工程 PROJECT
洛阳开元壹号商业街及屋顶花园
景观设计

图名 TITLE
附图01

1 沥青路面调整平面图
SCALE 1:75

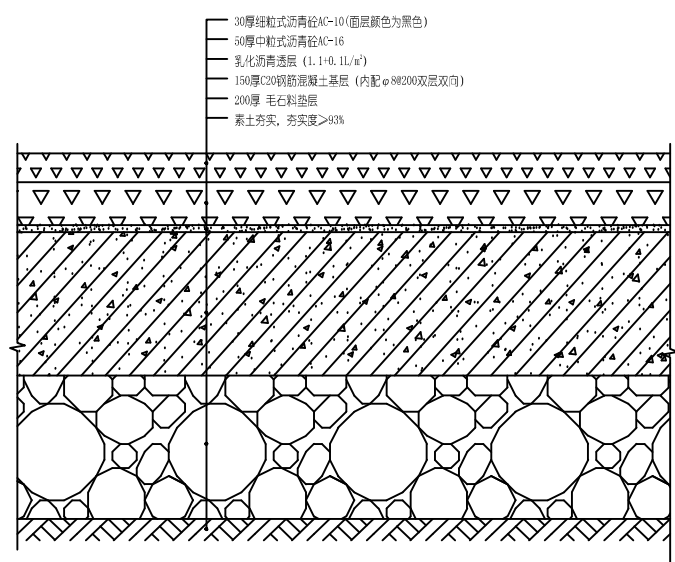
注：阻车石在本次变更内容中，由物业后期根据实际情况自行摆放，上图仅为阻车石示意图。
